TECHINFO T136

TECHNISCHE INFO – LAND ROVER / RANGE ROVER 3.0TDV6 Turbo 2101127

TECHNICAL INFORMATION – LAND ROVER / RANGE ROVER 3.0TDV6 - Turbo 2101127

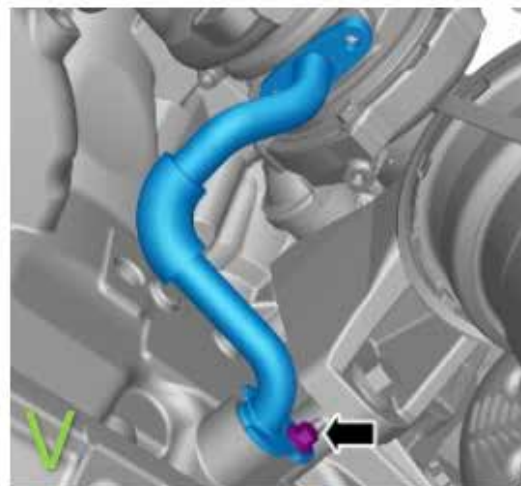
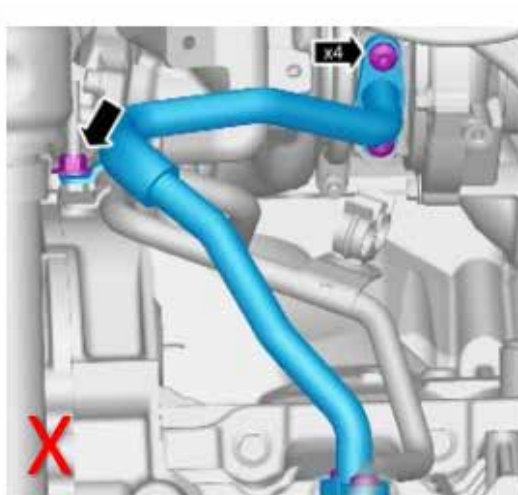
Er moet worden gecontroleerd of de gemodificeerde **olieafvoerleiding** is gemonteerd voordat de nieuwe turbo wordt gemonteerd.

De oude leiding is langer, de aansluiting op het carter zit onder het olieniveau, dit kan olie lekkage veroorzaken bij de turbo (blauwe rook uit de uitlaat).

De nieuwe leiding is korter en wordt op het carter boven het olie niveau aangesloten waardoor de olie uit de turbo vrij kan wegstromen en geen olie lekkage meer veroorzaakt.

Voor de modificatie is bij Landrover kit LRC2278 beschikbaar. Deze kit bevat naast de nieuwe gemodificeerde olieleiding (LR078875) ook afdek plug (LR044555) om de oude aansluiting af te sluiten.

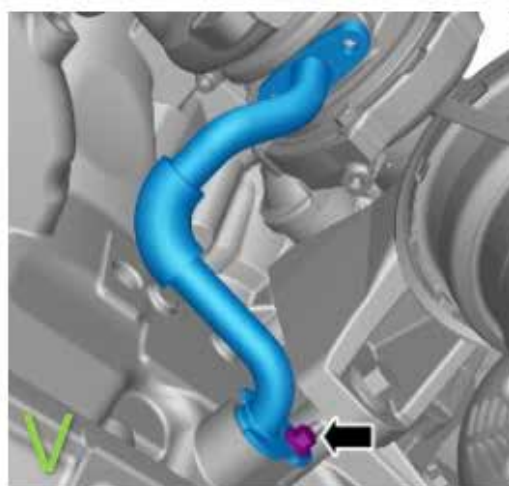
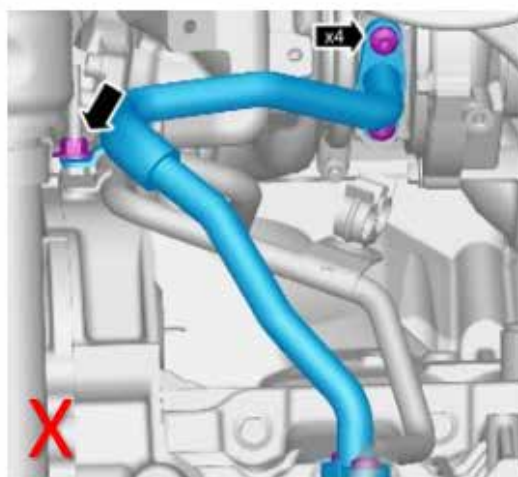
Avant le remplacement du turbo, vérifiez si le nouveau modèle de **tuyau de retour d'huile** est présent.

L'ancien modèle est plus long, et se branche sur le carter en dessous du niveau d'huile, ce qui peut provoquer une fuite d'huile au turbo (fumée bleue à l'échappement).

Le nouveau modèle est plus court, et se branche sur le carter au-dessus du niveau d'huile, ce qui permet à l'huile de s'écouler librement du turbo sans risque de fuites.

Pour effectuer la modification, un kit est disponible auprès du concessionnaire sous la référence LRC2278. Ce kit contient le nouveau modèle de tuyau (LR078875), ainsi qu'une plaque (LR044555) afin de boucher l'ancien branchement sur le carter.

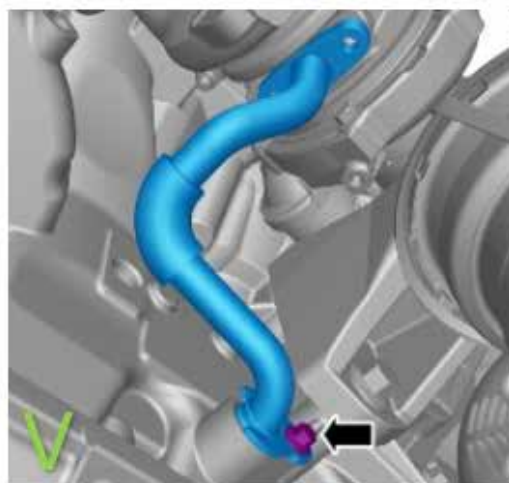
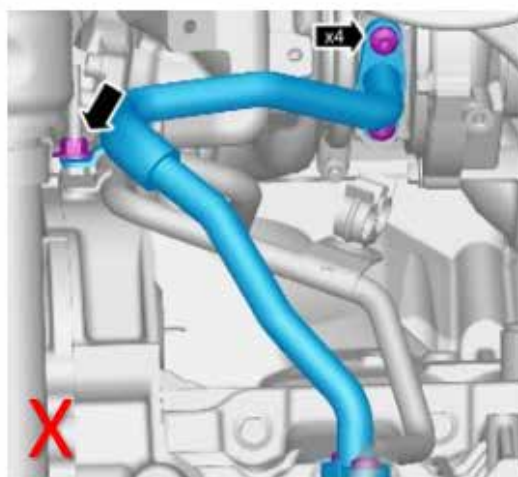
Check the type of oil drain pipe on the vehicle before replacing the turbocharger.

The old type of oil pipe is long and mounted on the oil sump below the oil level, which can cause oil leakage at the turbo (blue smoke at the exhaust).

The new type of oil pipe is shorter, and mounted on the oil sump above the oil level, enabling the oil to exit the turbo freely, with no risk of oil leakage.

A replacement kit LRC2278 is available at the Landrover dealer. This kit contains the new oil drain pipe (LR078875) and a blanking plug to seal off the old oil drain connection on the sump.

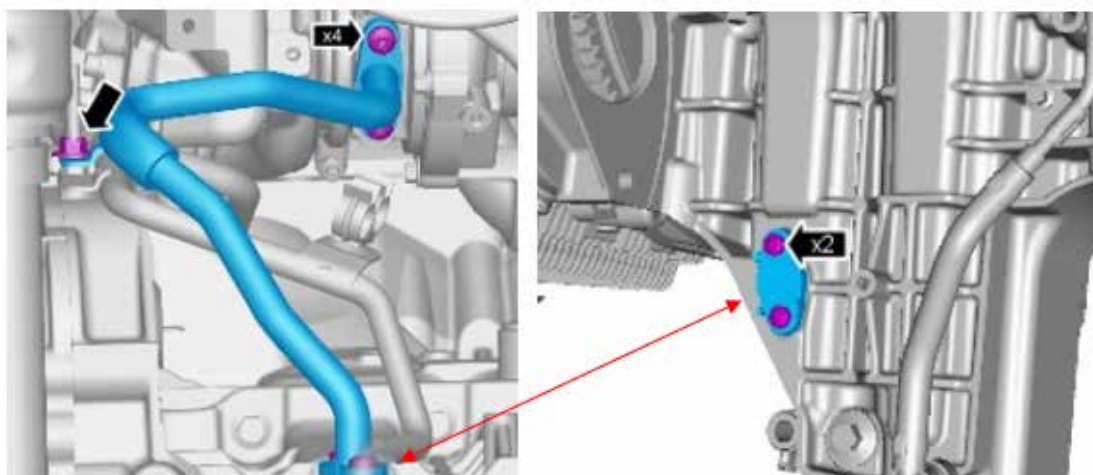
2. Remove the starter engine to gain better access to the oil drain pipe. Make sure to dismount all connections to the starter engine.
3. Remove the old oil drain pipe. As it is fixed underneath the oil level in the engine sump, make sure to drain the engine oil prior to the removal of the pipe. Afterwards, cover the opening with the blanking plug LR044555.

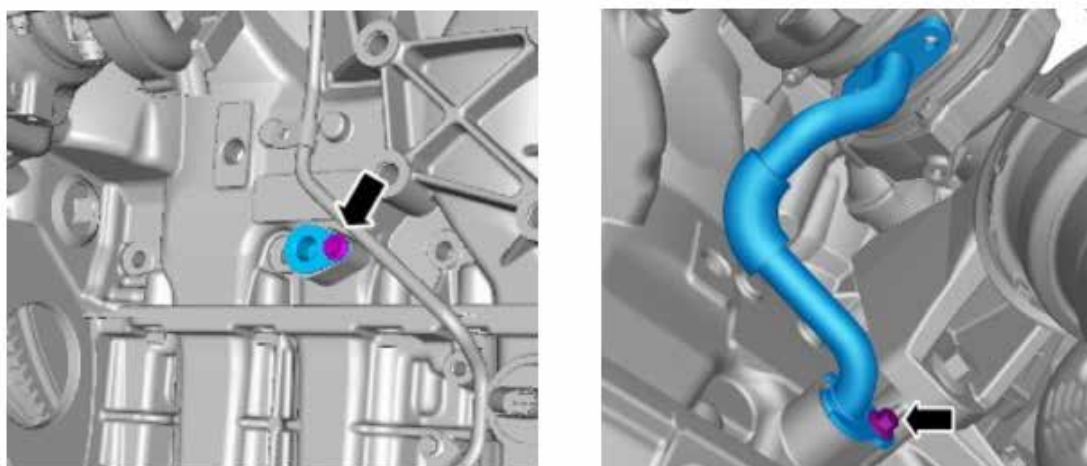
4. Remove the plug which is located higher up the engine block to fix the new oil drain pipe (LR078875). Fix the other end to the oil outlet of the turbo, using the gasket delivered with your Turbo's Hoet turbo.
